Modulo per la presentazione delle osservazioni per i piani/programmi/progetti sottoposti a procedimenti di valutazione ambientale di competenza statale

ID: Codice procedura (ID_VIP/ID_MATTM):10844

Impianto per la produzione di energia elettrica da fonte eolica, costituito da 6 aerogeneratori della potenza complessiva di 37,2 MW, un sistema di accumulo da 25 MW e relative opere connesse in località "Rempillo" nel comune di Pitigliano (GR).

Immagine n. 5 Intervisibilità degli impianti eolici della provincia di Viterbo anche in quella di Grosseto, in particolare nel pitiglianese.

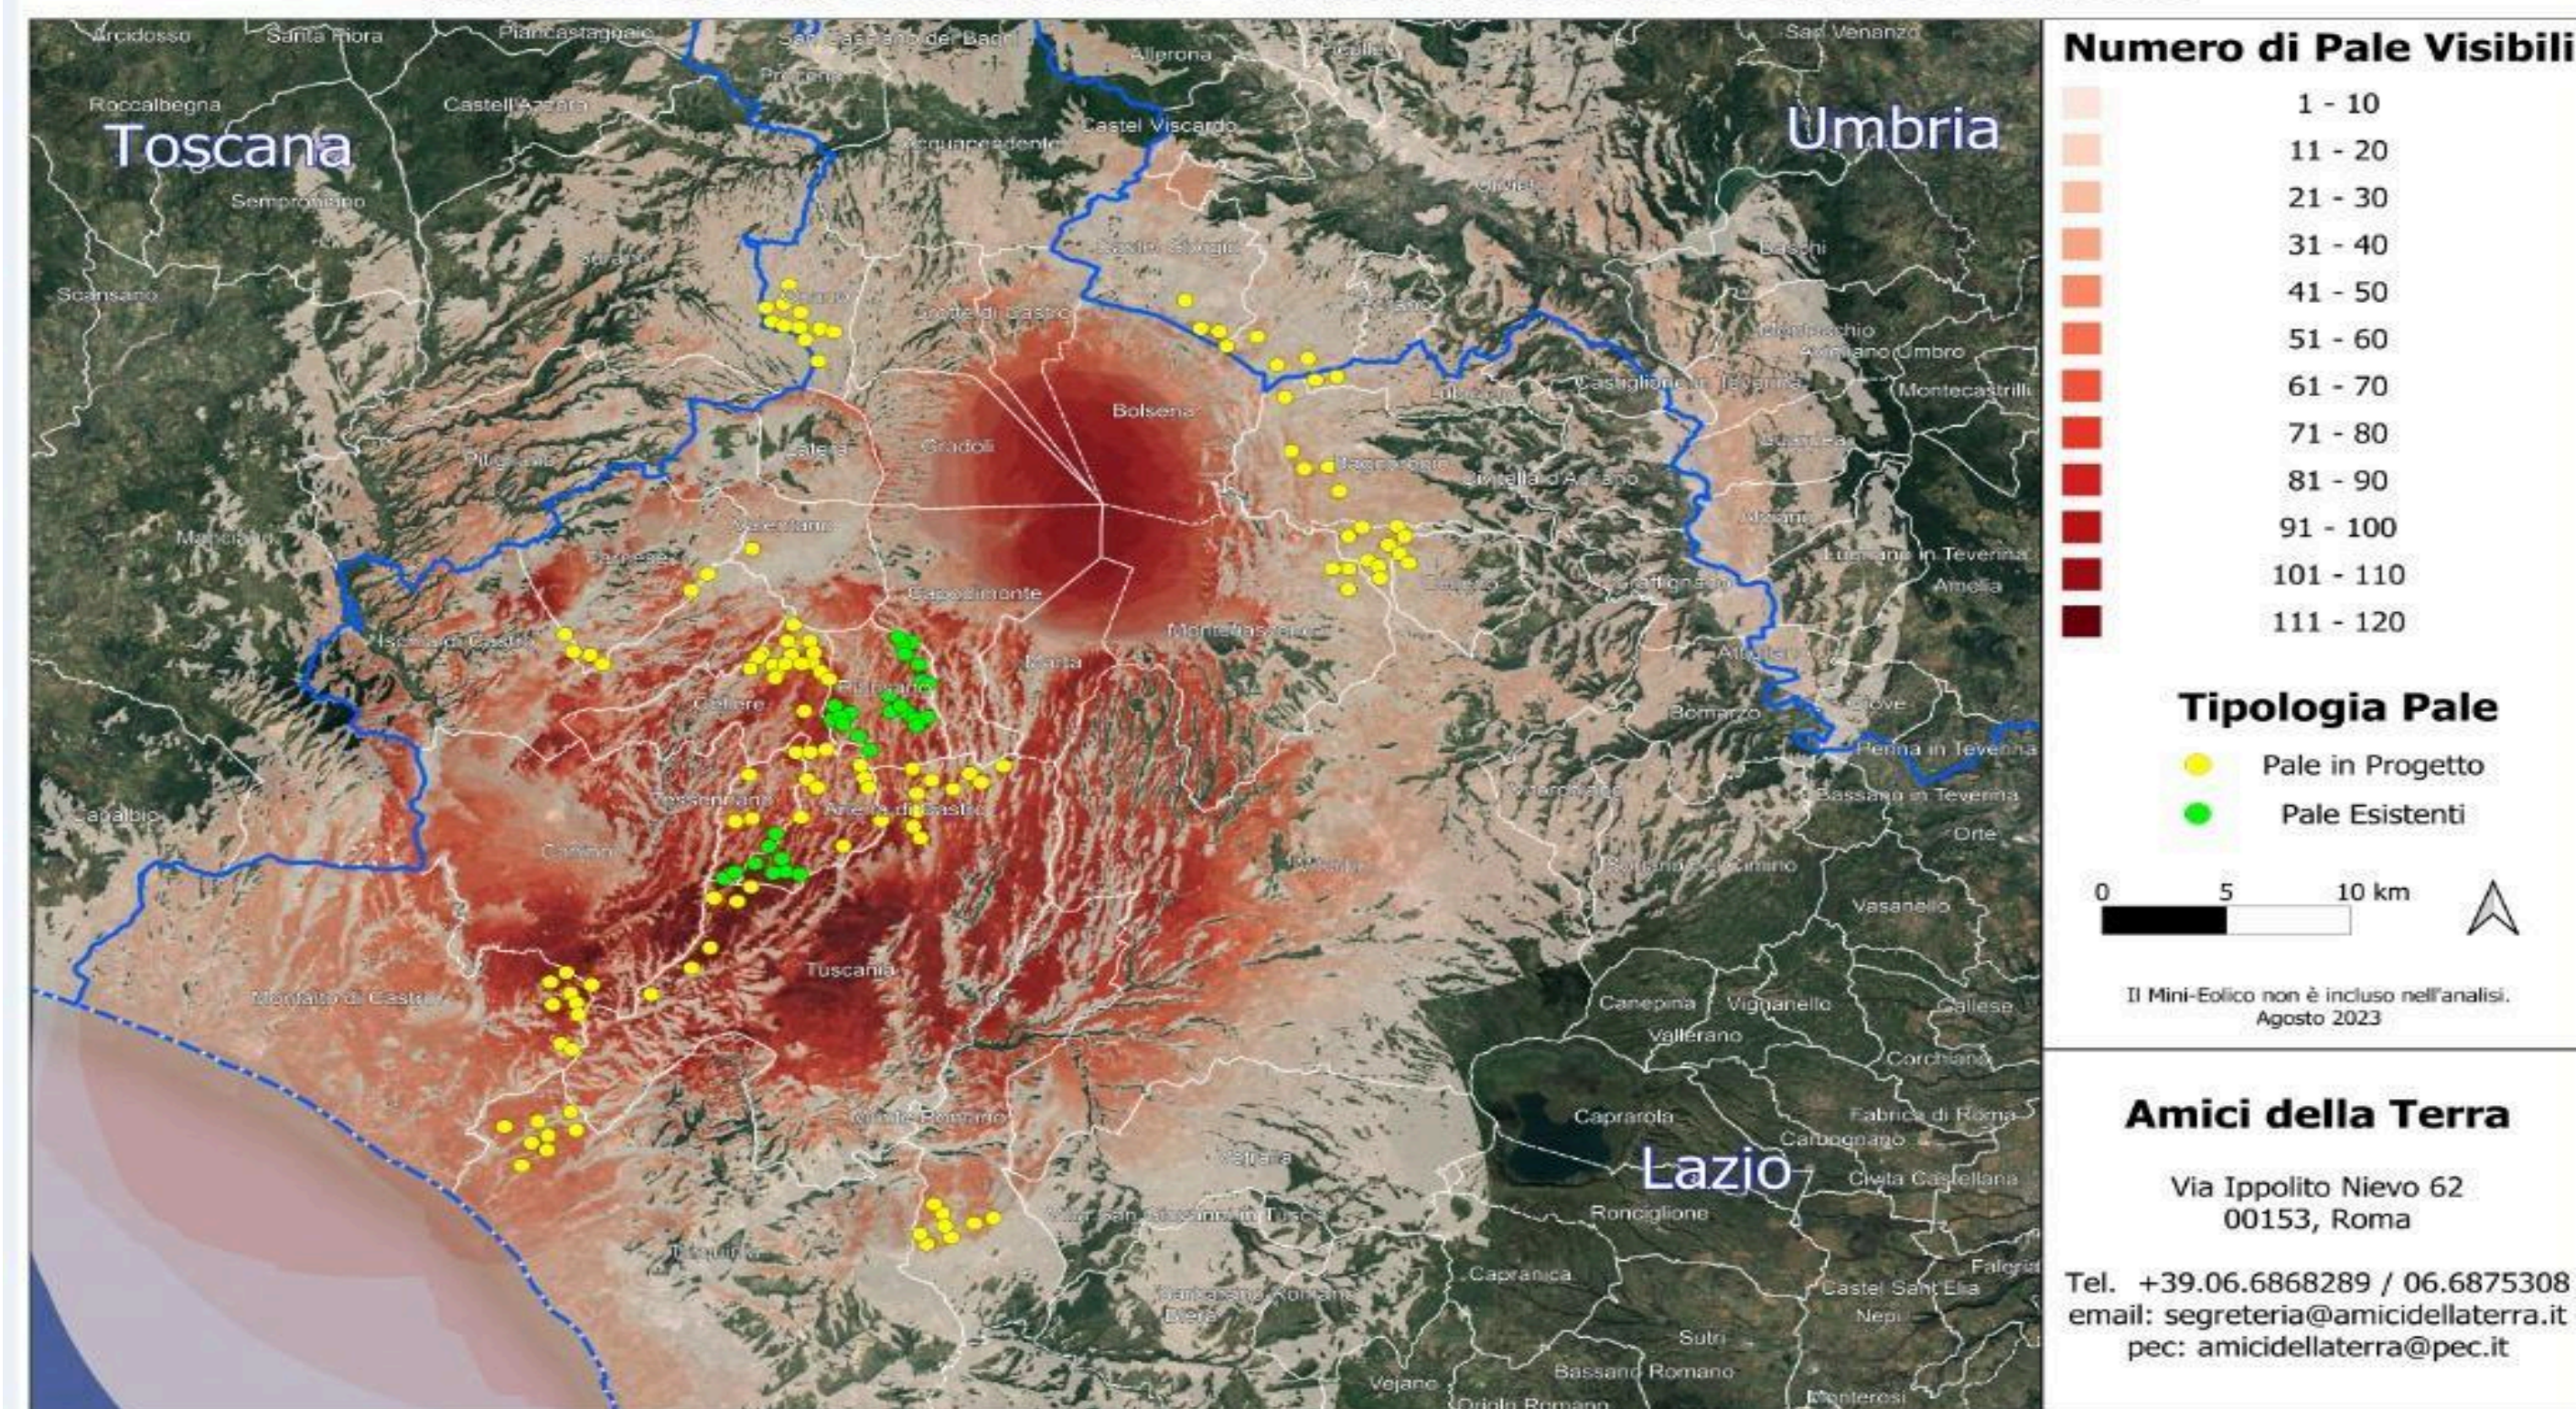
Quindi anche la Regione come Ente deputato dalla normativa nazionale a legiferare sulle aree idonee e non idonee si è espressa riguardo al fatto che abbia assolto ai doveri e alle quote stabilite dal PNIEC e in ambito regionale la provincia di Viterbo è stata quella con il più alto tasso di impianti FER tra tutte e quindi ormai satura ed il cumulo degli impianti FER installati, autorizzati e in progetto rappresenta una **elevata criticità per la sostenibilità ambientale di ulteriori eventuali iniziative,** L'impianto eolico “ Rempillo” pur essendo “esterno al confine provinciale e regionale ma nelle sue immediate vicinanze (a soli 100 metri i primi due aerogeneratori) oltre ad impattare sul territorio e sulle economie di tre Comuni del Lazio (Farnese, Valentano e Latera) si trova nelle fasce di rispetto dei Beni di notevole interesse pubblico come si è evidenziate nelle Osservazioni nn. 1 e 2 e crea anche degli impatti negativi anche sui beni naturalistici come verrà dettagliato nell'Osservazione n. 4. Inoltre andrebbe a sommarsi al già enorme cumulo di impianti eolici e fotovoltaici e geotermici che già creano una elevata criticità ambientale nella provincia di Viterbo e interferiscono anche con il territorio toscano come si può vedere dalle immagini nn. 4 e 5 dell'Allegato n. 1.
